弊社は加工承認図をご提出させていただいております。 レイアウトに相違がないかご確認のうえ、ご捺印をお願い致します。

| <u>\$</u> | | | | 株式会社タカチ電機工業 | 承認図番号/Approval Drawing numb | per |
|-----------|------|-------|----------|-------------|-----------------------------|-----------------|
| 2 | | | | Nishinaka | NKAP915 | |

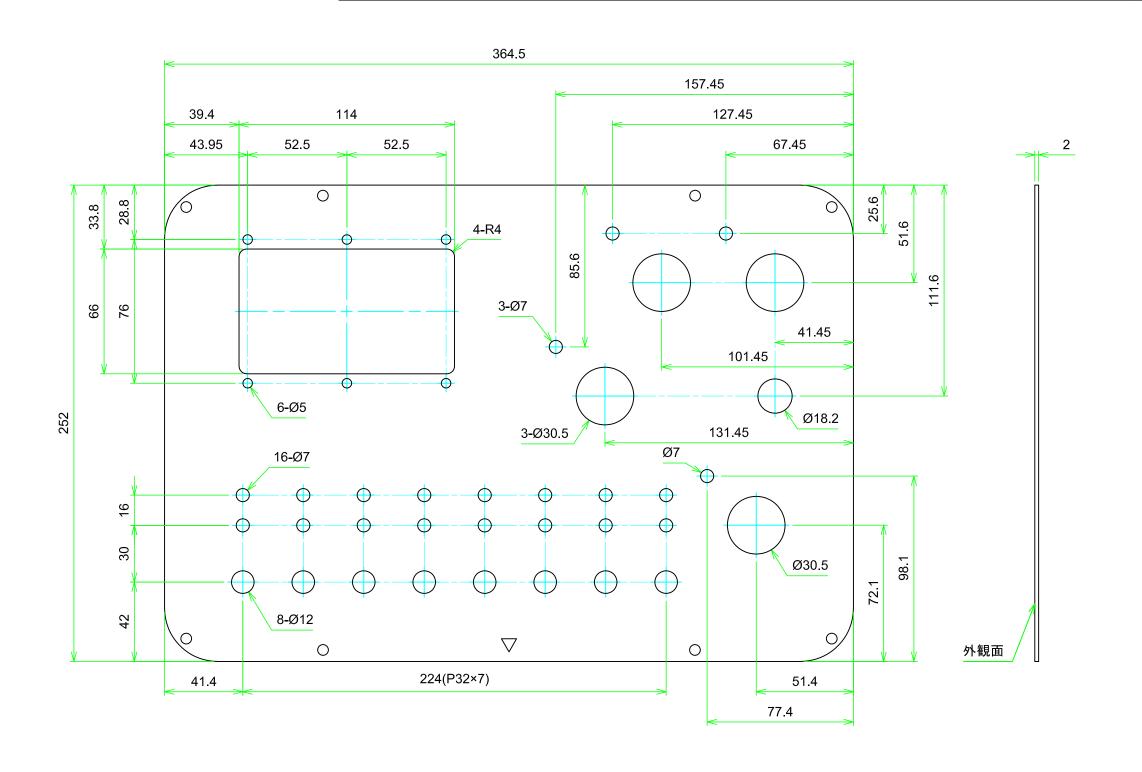
■加工承認図は穴加工に関する図で印刷等は含まれません。

- ■加工公差は当社基準となり、各部材ごとの加工公差になります。別紙「当社基準寸法公差」をご参照ください。
- ■加工は部材ごとに行いますので、組図外形やボス位置等、部材原点以外から出ている寸法は参考値とさせていただきます。
- ■加工機は角部を原点と認識する為、センター振分けでのご指示の場合は当社寸法公差内での誤差が生じる場合がございます。
- ■プレス加工は金型サイズにより、ご指定寸法の近似になる場合がございます。寸法を変更した穴の箇所はMagenta色で穴の色を変更しております。
- ■板金製品についてはフライス加工からプレス加工に変更した場合、角穴は角部が直角になり追い抜き跡が発生します。
- ■承認後の図面変更は再度加工承認図をご提出させていただきます。
- ■製品素材の反り、歪みにより別途公差が生じる事がございます。
